Parecer Técnico FEAM/URA TM - CAT nº. 21/2024

#### Parecer Técnico de Licença Ambiental Simplificada (LAS) nº 82760458

PA SLA Nº 1488/2023	SITUAÇÃO: Sugestão pelo Deferimento Parcial
EMPREENDEDOR: QUEBEC CONSTRUÇÕES E TECNOLOGIA AMBIENTAL S/A	CNPJ: 26.921.551/0001-81
EMPREENDIMENTO: ATERRO SANITÁRIO DE ARAGUARI	CNPJ: 26.921.551/0001-81
MUNICÍPIO(S): Araguari/MG	ZONA: Urbana/Rural

Figura 01: Disposição das Árvores da Cerca Viva

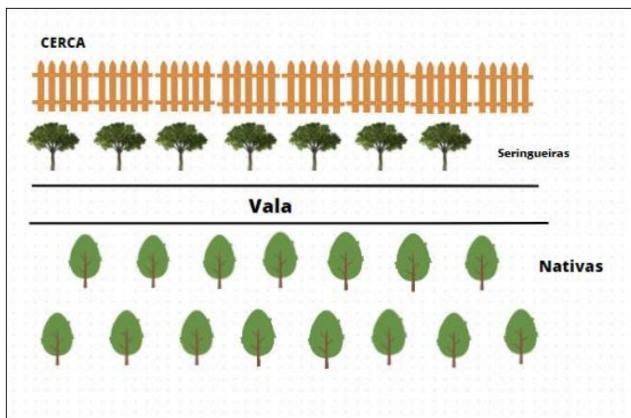
Assim, foi proposto plantio de seringueiras entre a cerca e as valas, com espaçamento de 3 m entre as árvores, coveamento de 40 cm x 40 cm x 40 cm, além do plantio de outras duas fileiras de espécies nativas do cerrado (sugeridas: farinha-seca, pitangueira, ipê branco e ingá-branco) após a vala (espaçamento 3 m x 3 m entre as mudas e mesmo coveamento das seringueiras), vide Figura 01.
